高浜発電所（1，2，3，4号炉）安全審査資料	
資料番号	
提出年月日	2020年11月6日

高浜発電所 1～4号炉  
津波警報等が発表されない可能性のある  
津波への対応について  
＜補足説明資料＞

2020年11月  
関西電力株式会社

原子炉設置変更許可申請書（2020年10月5日申請）  
別紙2（本文）

第 1.4.6 図（1/3） 漂流物評価フロー

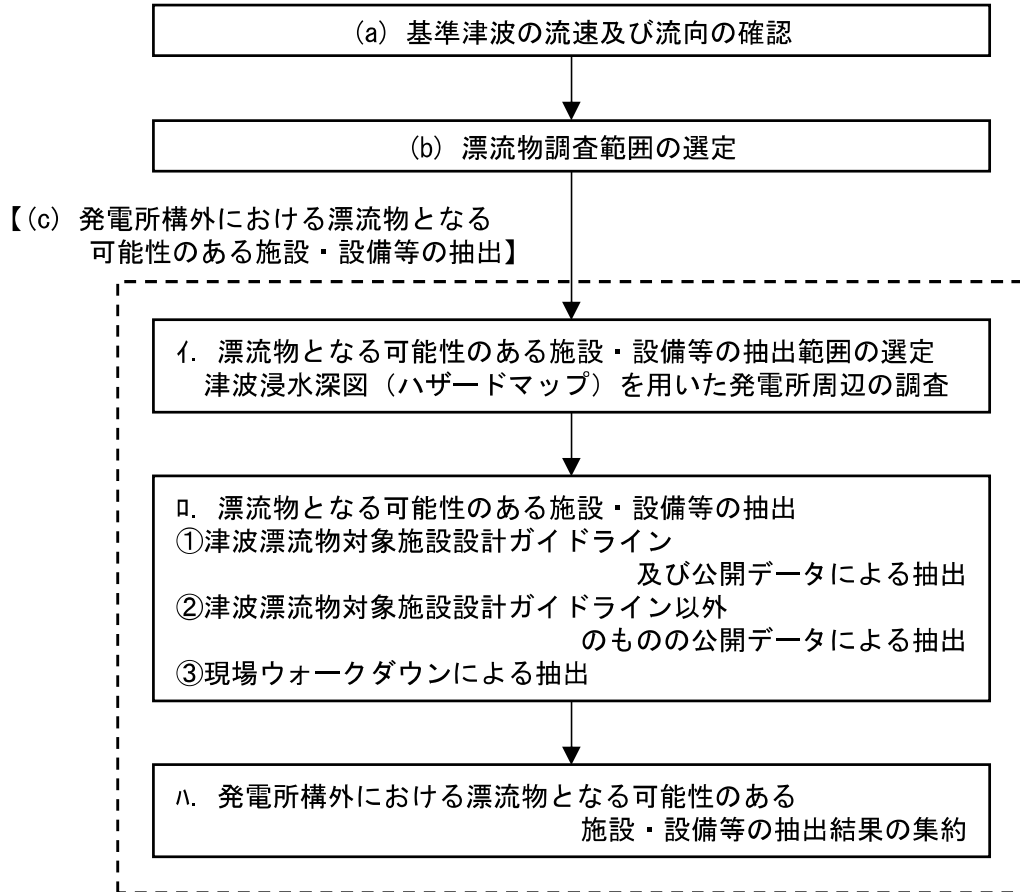
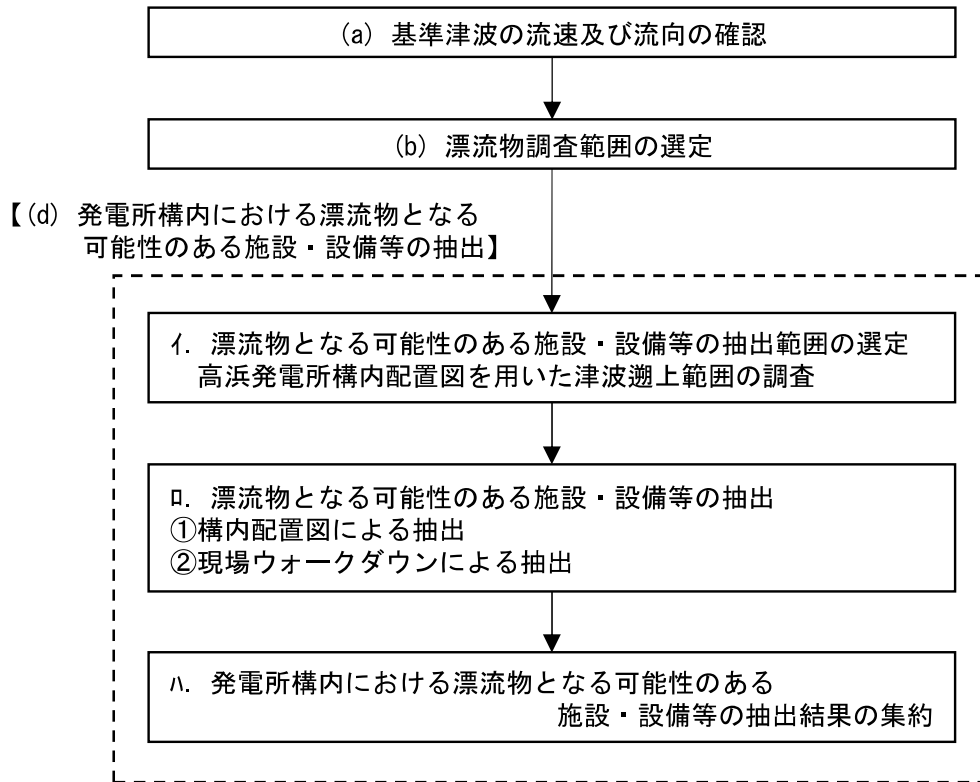
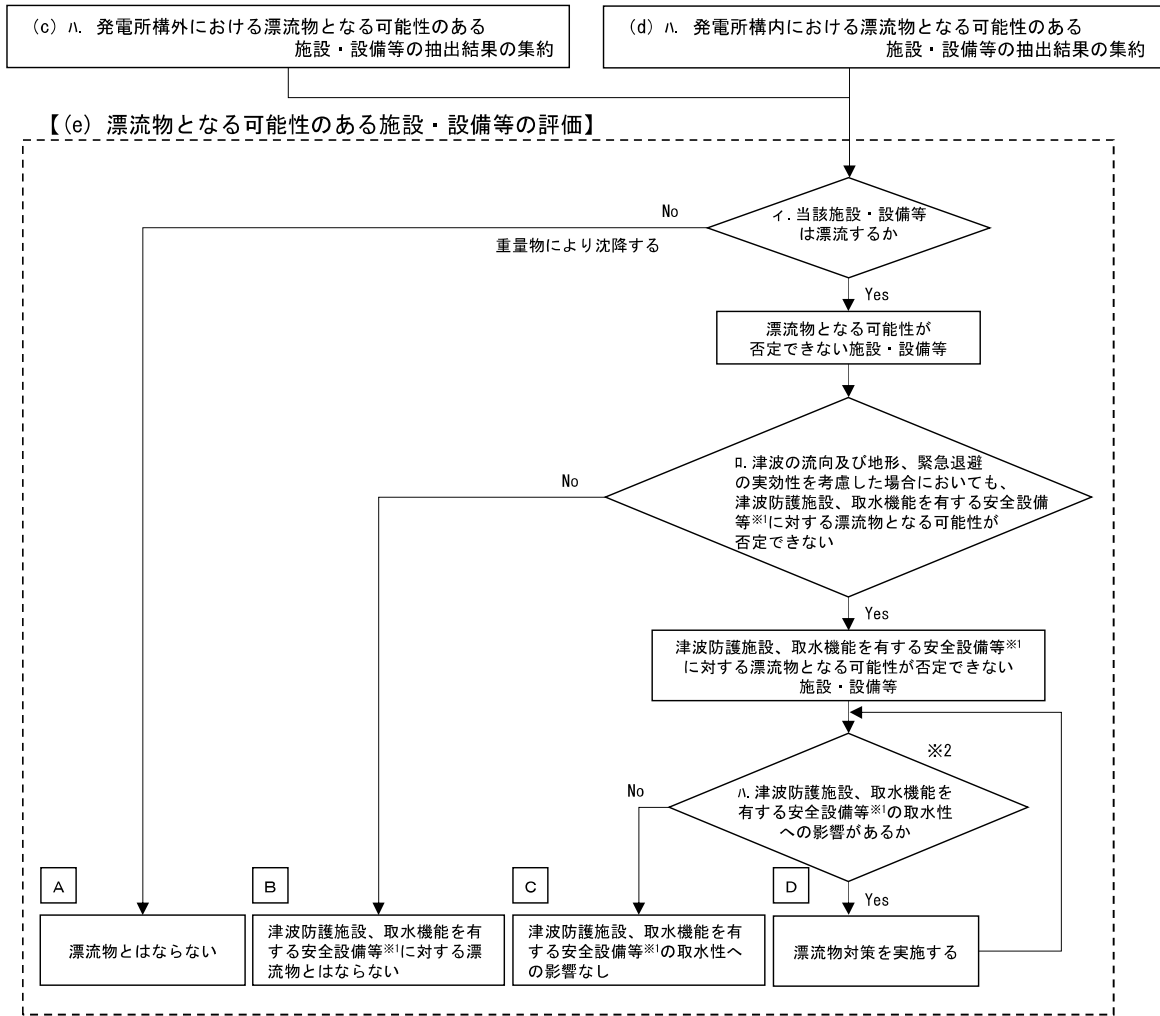
第 1.4.6 図を変更する。第 1.4.6 図以外は変更前の「(a)漂流物の抽出方法」の記載に同じ。

第 6.10.1.1 図 潮位観測システム（防護用）、潮位計及び  
潮位観測システム（補助用）概念図

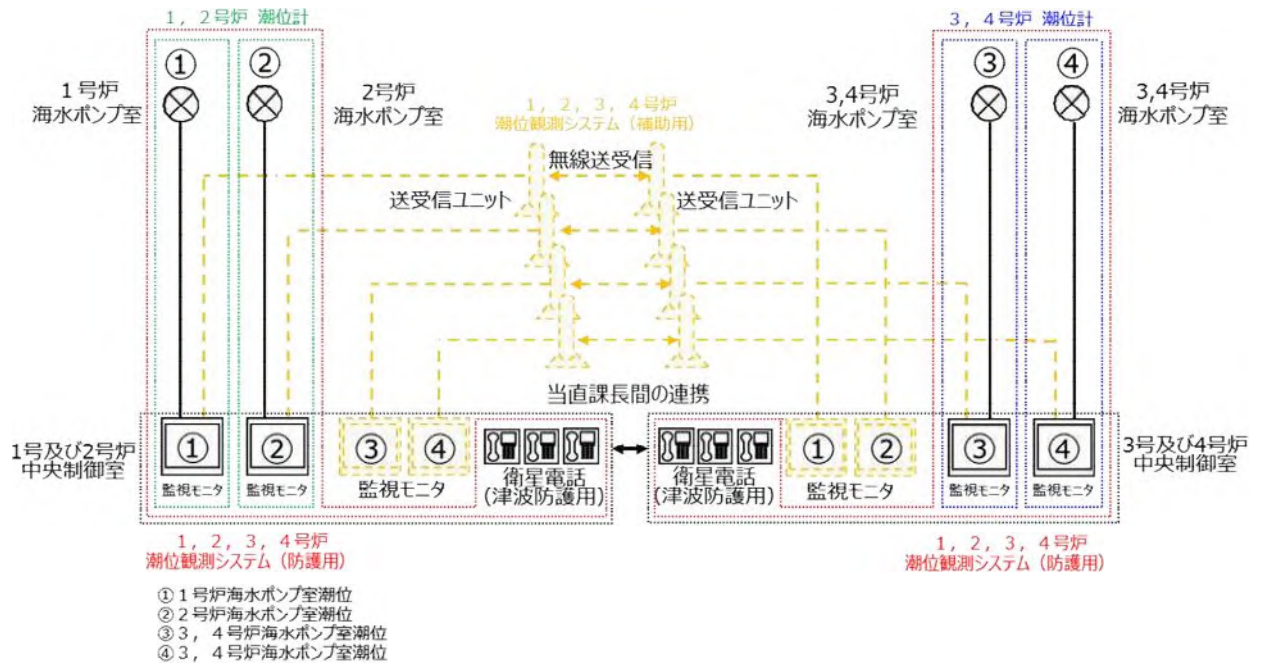
潮位観測システム（防護用）、潮位計及び潮位観測システム（補助用）の設備構成を第6.10.1.1図に示す。

第10.6.1.1.8図 潮位観測システム（防護用）概念図

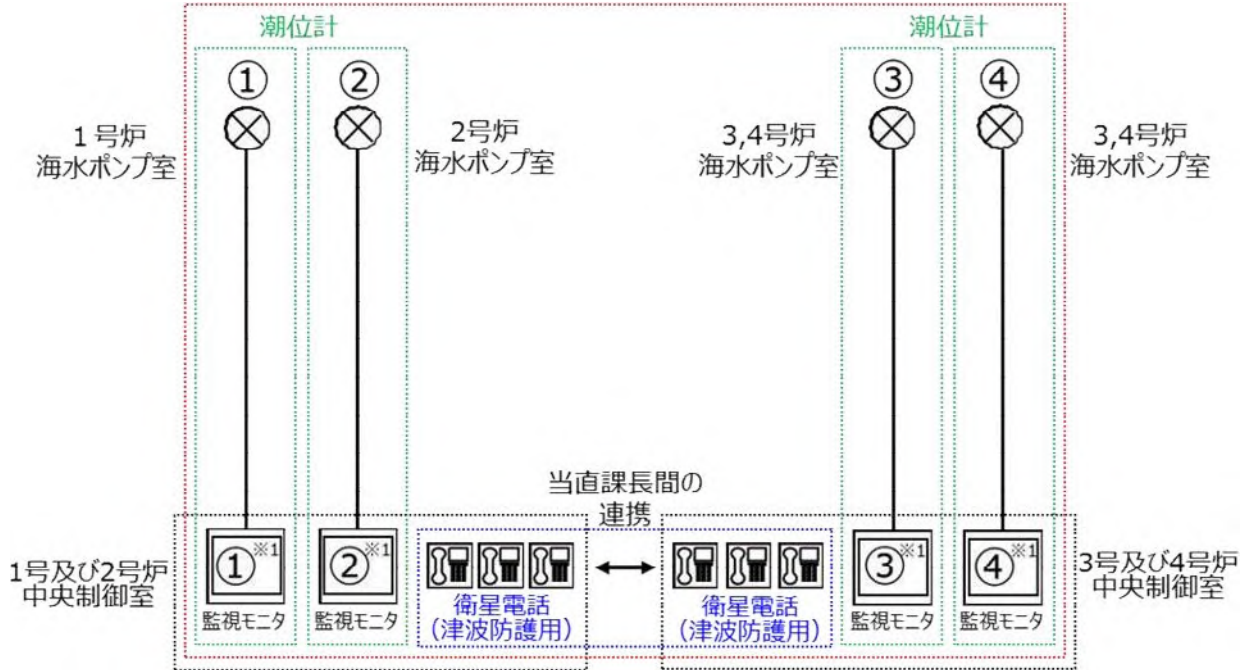
潮位観測システム（防護用）の概念図を第 10.6.1.1.8 図に、潮位観測システム（防護用）の電源構成概念図を第 10.6.1.1.9 図に示す。
